**RELATÓRIO DE FISCALIZAÇÃO TÉCNICA DOS SISTEMAS DE ÁGUA E  
ESGOTO DO MUNICÍPIO DE  
ARARAS**

**PRESTADOR: SERVIÇO DE ÁGUA, ESGOTO E MEIO AMBIENTE DO MUNICÍPIO DE  
ARARAS – SAEMA**

**Relatório R5 – Continuação do Diagnóstico e Não-Conformidades**

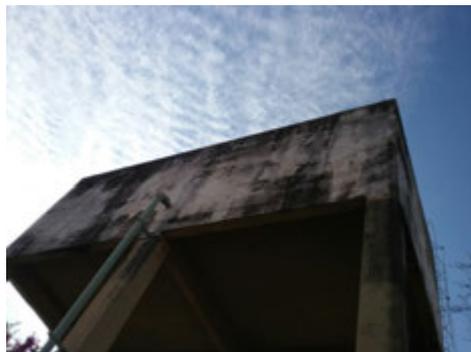
**Item 6.4:** Existência de locais sem guarda-corpos ou escadas em situação inadequada (Art. 5.16 da NBR 12217/1994). Prazo: Em até 180 dias

**Item 6.4**

**Informações complementares:** Foram observados vários pontos com umidade ao longo da parede do reservatório. Isso ocorre provavelmente devido a fissuras e trincas internas. A umidade por infiltrações pode levar à deterioração da camada externa e interna do concreto e conseqüente corrosão da armadura, podendo comprometer a estrutura. Recomenda-se avaliação técnica especializada da estrutura e tomar medidas para impedir o avanço dessa patologia com intuito de garantir a estanqueidade e vida útil da estrutura e qualidade da água reservada.

### Item 6.3

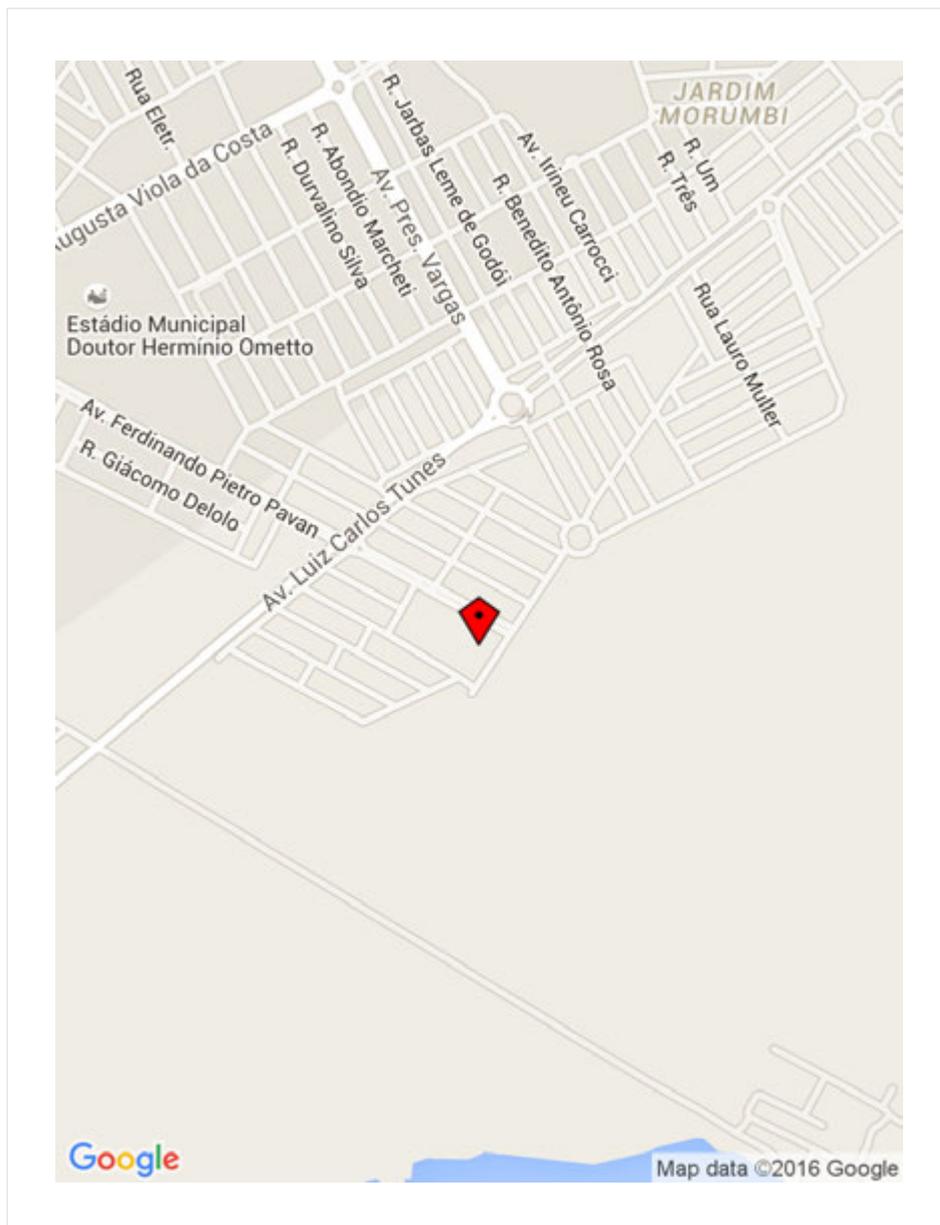
**Item 6.3:** Existência de vazamentos aparentes nas instalações (Art. 2º da Lei Federal 11.445/2007).  
Prazo: Imediato

**Informações complementares:** Foram observados vários pontos com umidade e infiltração ao longo da parede do reservatório. Isso ocorre provavelmente devido a fissuras, trincas e carbonatação do concreto. A umidade por infiltrações pode levar à deterioração da camada externa do concreto e consequente corrosão da armadura, podendo comprometer a estrutura. Solicita-se intervenção técnica especializada para eliminar as infiltrações e impedir o avanço dessa patologia com intuito de garantir a estanqueidade e vida útil da estrutura e qualidade da água reservada. Não possui Macromedidor de vazão.

**Item 6.9**

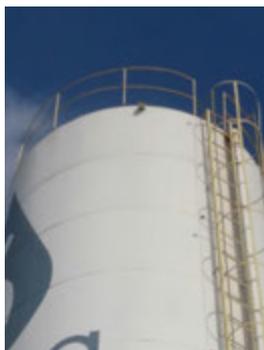
**Item 6.9:** Inexistência de telas de proteção contra entrada de insetos e pequenos animais nas tubulações de ventilação (Art. 5.14 da NBR 12217/1994). Prazo: Imediato

**Item 6.9**

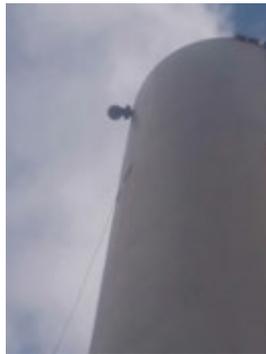
**Item 6.9:** Inexistência de telas de proteção contra entrada de insetos e pequenos animais nas tubulações de ventilação (Art. 5.14 da NBR 12217/1994). Prazo: Imediato
